## Parecer nº 28/FEAM/URA SM - CAT/2025

PROCESSO Nº 2090.01.0002562/2025-49

<b>PARECER ÚNICO Nº nº 28/FEAM/URA SM - CAT/2025</b>		
Nº Documento do Parecer Único vinculado ao SEI: 109017635		
<b>INDEXADO AO PROCESSO:</b> Licenciamento Ambiental	<b>PA COPAM:</b> 1835/2024	<b>SITUAÇÃO:</b> Sugestão pelo Indeferimento
<b>FASE DO LICENCIAMENTO:</b> Licença de Previa concomitante a Instalação - Ampliação		<b>VALIDADE DA LICENÇA:</b> -----

<b>EMPREENDEDOR:</b> ECOSUST SOLUCOES AMBIENTAIS EIRELI		<b>CNPJ:</b> 09.549.508/0001-18
<b>EMPREENDIMENTO:</b> ECOSUST SOLUCOES AMBIENTAIS EIRELI		<b>CNPJ:</b> 09.549.508/0001-18
<b>MUNICÍPIO:</b> Campo Belo - MG		<b>ZONA:</b> Rural
<b>COORDENADAS GEOGRÁFICAS</b> <b>(DATUM):</b> WGS 84	<b>LAT/Y</b> 20°52'12"	<b>LONG/X</b> 45°18'57"
<b>LOCALIZADO EM UNIDADE DE CONSERVAÇÃO:</b>  ( ) INTEGRAL                      ( ) ZONA DE AMORTECIMENTO                      ( ) USO SUSTENTÁVEL ( X ) NÃO		
<b>BACIA FEDERAL:</b> Rio Paraná <b>UPGRH:</b> GD3: Entorno do reservatório de Furnas		<b>BACIA ESTADUAL:</b> Rio Grande <b>SUB-BACIA:</b> Córrego do Machado

**Figura 4** - Fluxograma simplificado identificando as etapas de produção do CDR a partir do momento da recepção do RSU. Fonte. RCA.

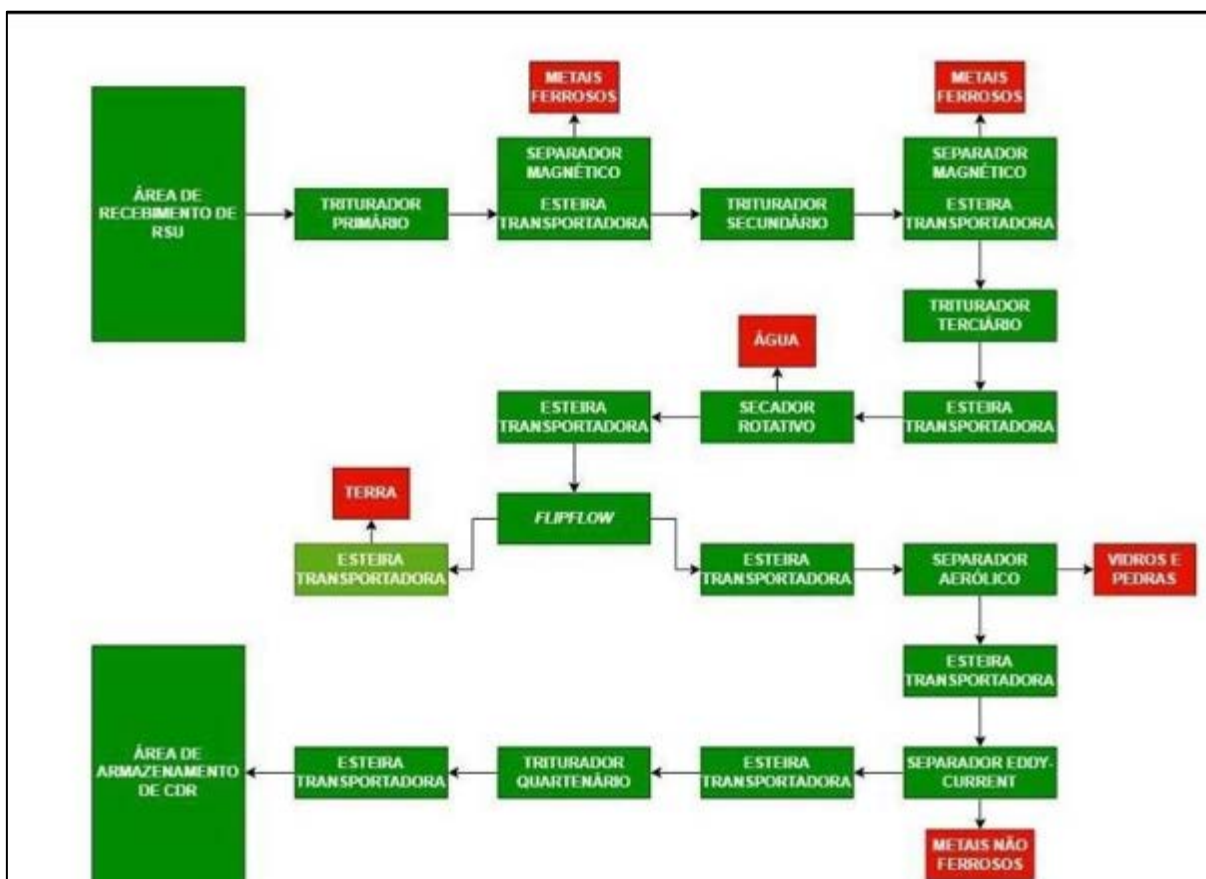
Não foram apresentadas informações sobre o número de funcionários a serem empregados nas obras de instalação da usina, bem como não foi apresentada planta georreferenciada com a localização do canteiro de obras e medidas de controle ambiental do impacto da geração de efluentes sanitários. Além disso, não foram informados os turnos de trabalho e o número de funcionários, quando da fase de operação da usina. Inclusive, não foi informado se haverá incremento no número de funcionários, podendo ocorrer sobrecarga de efluentes no sistema de tratamento de efluentes sanitários, não sendo apresentado projeto técnico e dimensionamento do

referido sistema, que comprove isto. Desta forma, fica prejudicada a avaliação dos impactos ambientais e das medidas de controle ambiental, referentes à geração de efluentes sanitários do empreendimento.

Segundo o relatório, os resíduos de entrada da Planta de processamento de CDR, serão os resíduos urbanos in natura, resíduos urbanos recuperado de aterro e/ou resíduos industriais. Contudo não foi detalhado se os resíduos do aterro serão retirados das células já encerradas, nem mesmo foi apresentado estudos referentes a estabilidade geotécnica dessas células, uma vez que não pode haver comprometimento das valas finalizadas.

Figura 5 - Componentes de uma usina de gaseificação. Fonte. RCA.

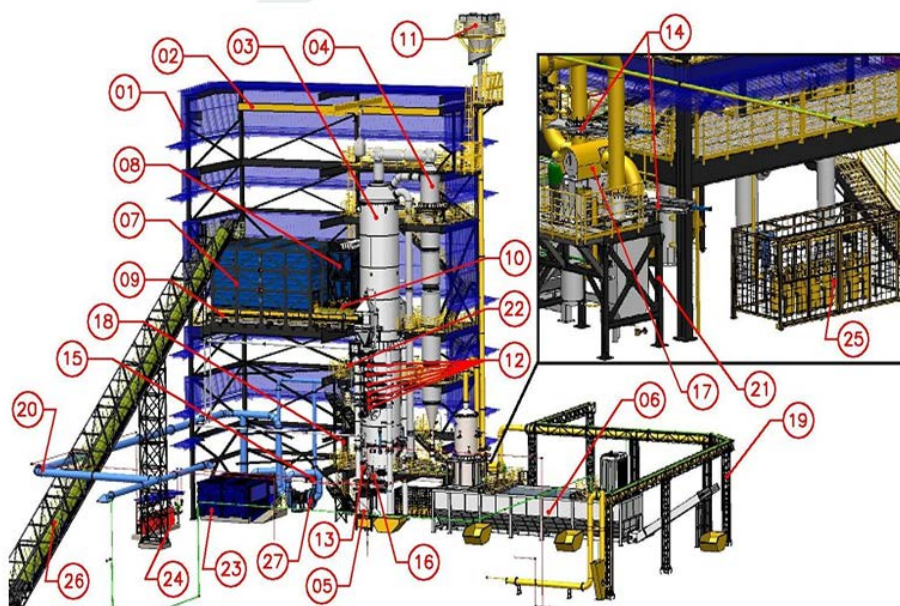
Não foi informado se a ETE foi dimensionada e suporta o incremento de efluentes a ser gerados, não foi apresentado planta com as instalações eu destinarão até a ETE, não foram apresentados dados sobre reatores dessa natureza já instalados, nem análises que comprovem a baixa emissão de emissões atmosféricas, não atendimento integral a Nota Técnica de Dispensa de EIA/RIMA nº 3/FEAM/URA SM - CAT/2024.

**Figura 7** – Situação futura em planta das células (valas 4 e 5) unificadas do aterro de resíduos não perigosos Classe IIA e IIB. Fonte: Figura 08 do Relatório Técnico acostado no proc. SEI 2090.01.0011349/2023-68.

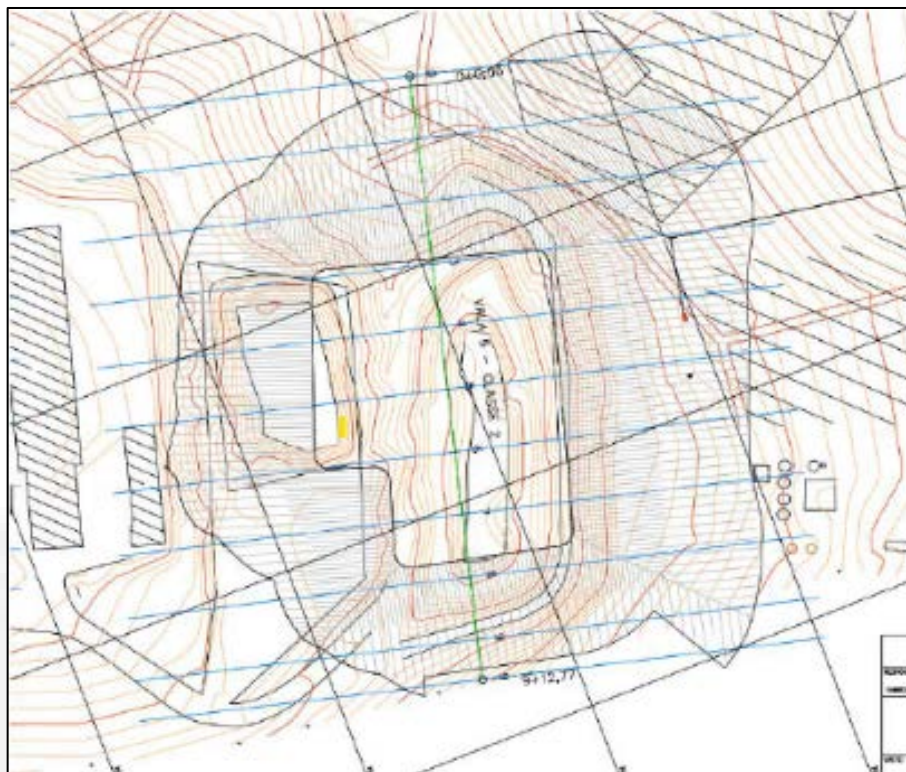
Para tanto, foi informado que a referida estrada entre as células será desativada e no local será realizada a impermeabilização do solo com manta PEAD 2 mm e drenos, e a junção/solda das mantas no nível da estrada, sem aprofundar o terreno. O acesso à ETEI se dará por uma outra estrada já existente, ao lado das células de resíduos unificadas.

O empreendedor afirmou que não ocorrerá a movimentação dos resíduos da célula já finalizada (vala 4), e sim apenas a união das células em funcionamento com a célula finalizada, de forma a se trabalhar as bermas/platôs nos entornos uniformemente e dentro das normativas (**Figura 7**).

Durante a análise do pedido foi compulsado os autos do processo SLA nº 4921/2021, sendo verificado que apesar da atividade de aterro de resíduos Classe I ter como parâmetro licenciado área útil de 15 ha, foi informado no PU nº 066/2022, corroborando com a planta planialtimétrica do empreendimento licenciado (**Figura 8**), área útil de 7,23 ha, contemplando o aterro de resíduos perigosos - Classe I, aterro de resíduos não perigosos - Classe IIA e IIB, incineração de resíduos e as áreas e estruturas de apoio. Nota-se que na referida planta não foram demarcadas as áreas de empréstimo de material para recobrimento dos resíduos nas células, que podem ser observadas na **Figura 9**, com exposição de solo de forma desordenada na área do empreendimento.

**Figura 10** – Imagem aérea do empreendimento, onde nota-se o avanço da área de empréstimo de material sob formação campestre, segundo camada Mapbiomas – Áreas Naturais e Usos Antrópicos (2023). Fonte: Arquivos .shp do PA SLA nº 4924/2021 e do SICAR inseridos na plataforma IDE-Sisema.

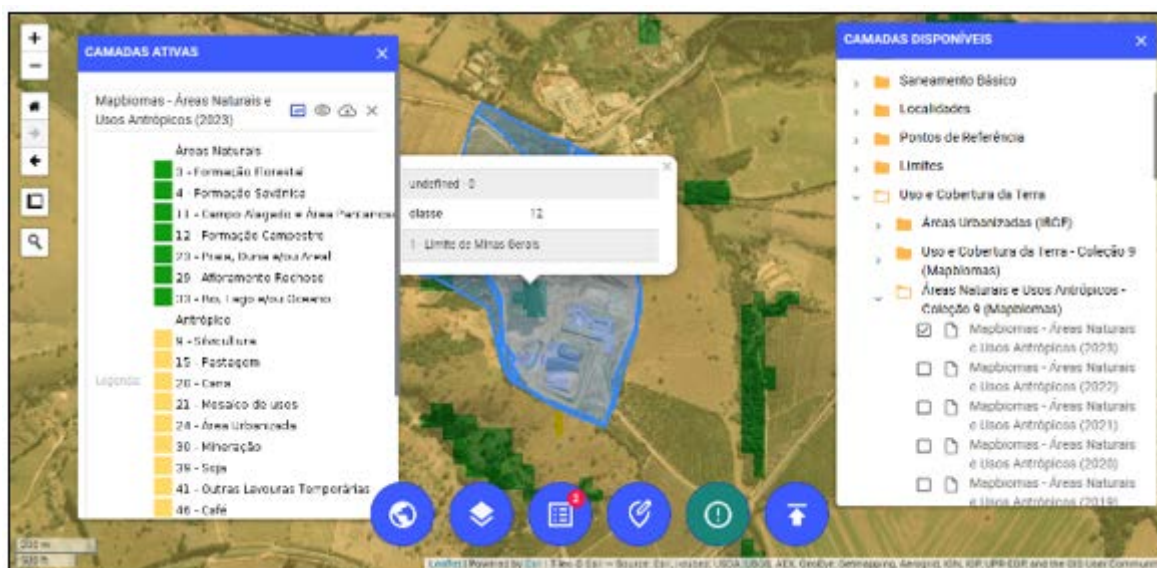
Ainda, mediante a projeção dos arquivos .shp mencionados anteriormente na plataforma IDE- Sisema (**Figura 10**), verificou-se indícios de avanço da área de empréstimo de material sob área de formação campestre, conforme camada Mapbiomas - Áreas Naturais e Usos Antrópicos (2023), não havendo autorizações ambientais para supressão de vegetação nativa vinculadas ao licenciamento ambiental do empreendimento (PA SLA nº 4924/2021).

Com base nas referidas constatações acima mencionadas, que possuem reflexo direto no licenciamento ambiental principal do empreendimento (PA SLA nº 4924/20221), foram solicitadas em 16/04/2024 e em 13/11/2024 informações complementares e adicionais sobre o empreendimento e o requerimento formalizado, dentre elas: esclarecimentos quanto as divergências apontadas com relação a área útil e ADA do empreendimento, inclusive após unificação das células do aterro; apresentação de Projeto de Recuperação de Áreas Degradadas e Alteradas – PRADA com vistas a reabilitação das áreas com acessos internos nas reservas legais averbadas (R02 e R04) ou formalização de processo de alteração de reserva legal; inventário/levantamento florístico com identificação de espécies vegetais nas áreas de empréstimo de material.

**Figura 11** – Delimitação em imagem aérea das áreas úteis do empreendimento, com quadro de áreas. Fonte: Doc. 103185855, proc. SEI 2090.01.0011349/2023-68.

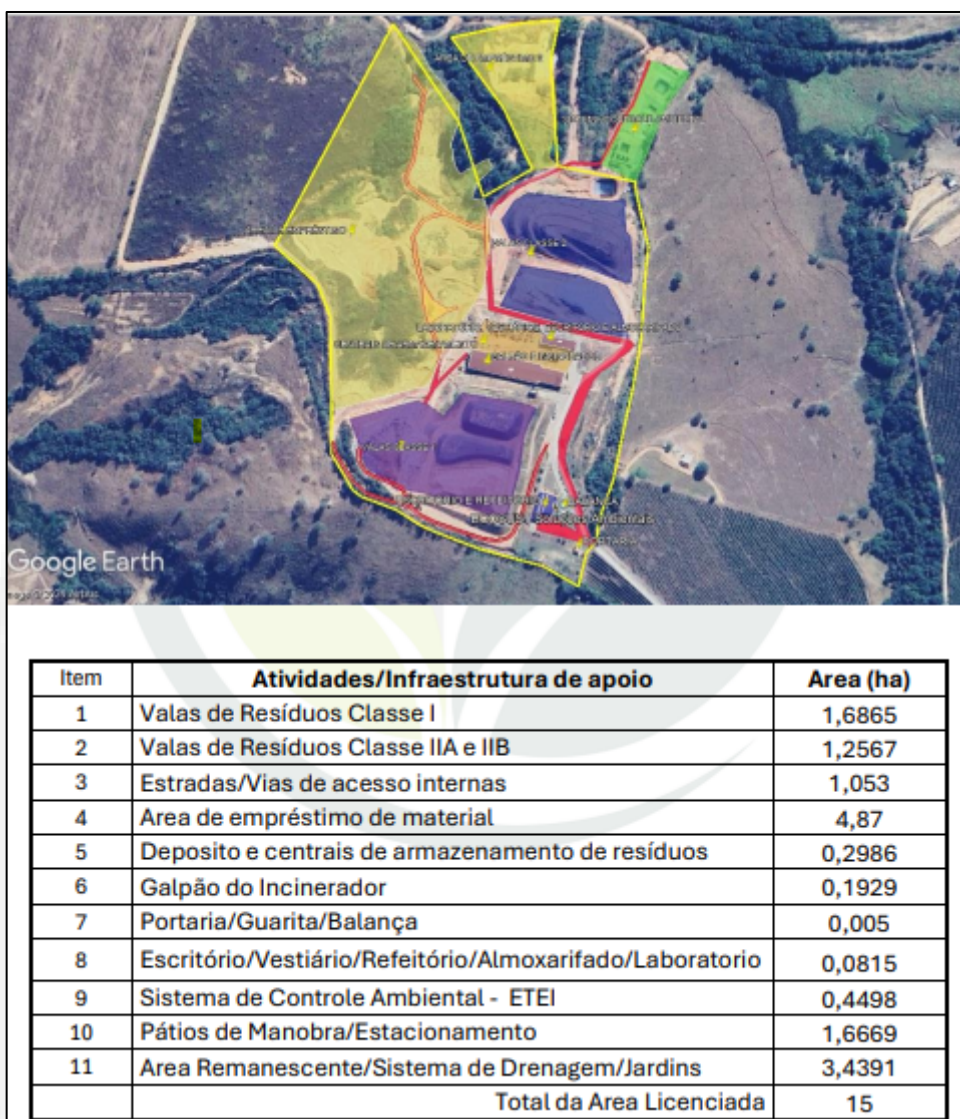
Em resposta as informações solicitadas sobre as áreas úteis do empreendimento, o empreendedor apresentou a **Figura 11** com quadro de áreas. Nota-se que o limite das áreas das atividades delimitado na **Figura 11** ultrapassa aquele demarcado no PA SLA nº 4924/2021 (**Figura 9**), em especial nas áreas referentes à empréstimo de material. Além disso, verifica-se sobreposição no cômputo das áreas ocupadas pelas atividades/infraestruturas de apoio, como por exemplo: estradas/vias de acesso internas somadas individualmente, inclusive sob a reserva legal averbada R02, e novamente somadas nas áreas de empréstimo de material; além do avanço destas áreas de empréstimo sob a área de reserva legal averbada R03; e também no cômputo das valas de resíduos Classe IIA e IIB, que já foram licenciadas individualmente no parâmetro da atividade sob código F-05-12-6.

Ainda em relação as valas de resíduos Classe IIA e IIB, foram licenciadas no PA SLA nº 4924/2021 área útil de 3 ha para esta atividade. Entretanto, de acordo com as informações apresentadas elas ocupam atualmente 1,2567 ha, correspondendo a delimitação licenciada na planta planialtimétrica (**Figura 8**), sendo informado que com a unificação destas o aterro de resíduos Classe IIA e IIB passará a ocupar 1,5 ha (**Figura 12**).

do empreendimento foram computadas no somatório total da área útil do aterro de resíduos Classe I.
